## 改善箇所説明図

### 基準不適合箇所

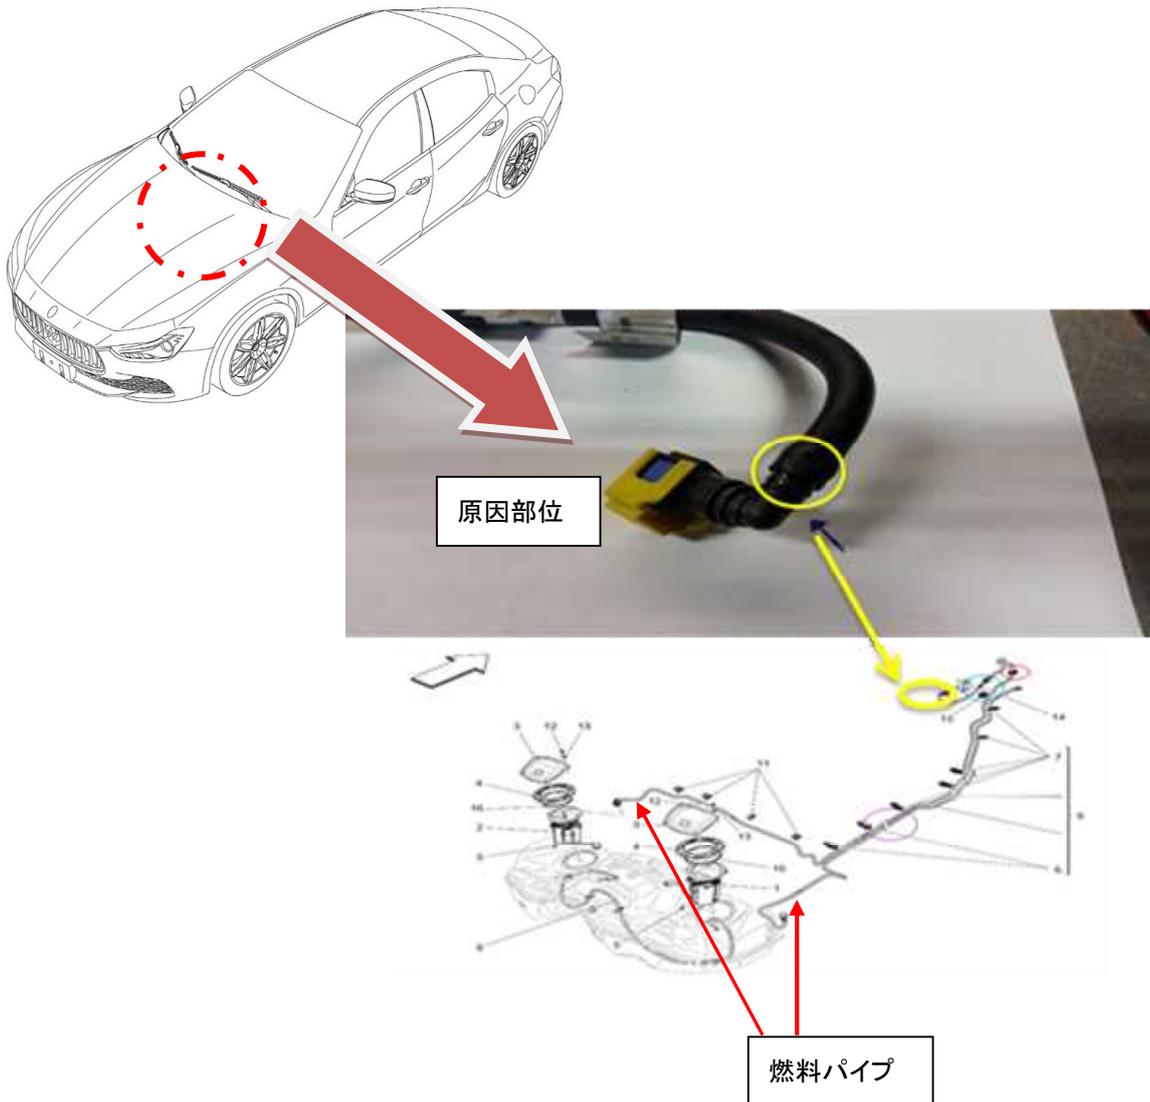
燃料供給パイプの製造が不適切なため、接続カプラー取付部のパイプの内側が損傷しているものがある。そのため、接続カプラー取付部に隙間が生じて燃料が漏れ、最悪の場合、火災に至るおそれがある。

全車両、燃料供給パイプを良品と交換する。
